C-C断面図

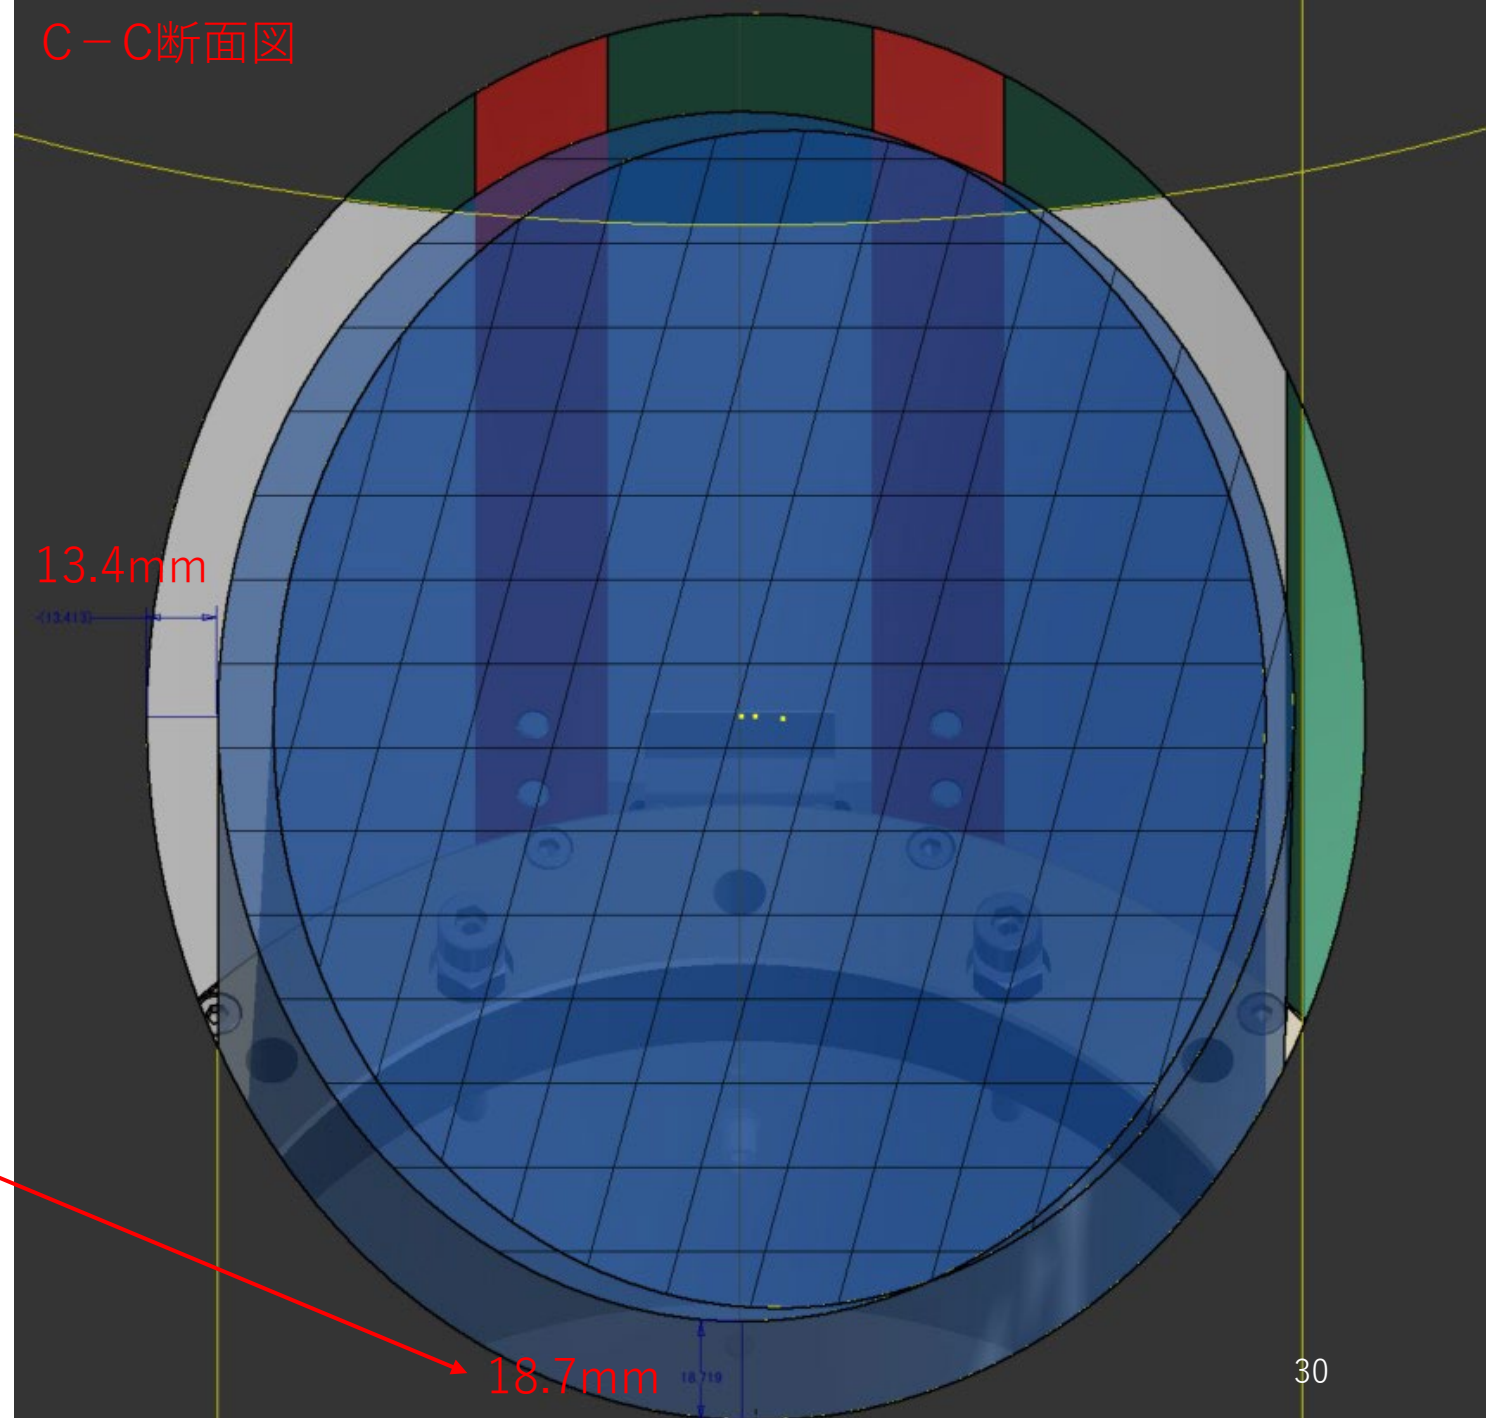
60° 傾いているため、
垂直方向の余裕は**16.2mm**
が正しい値でした。
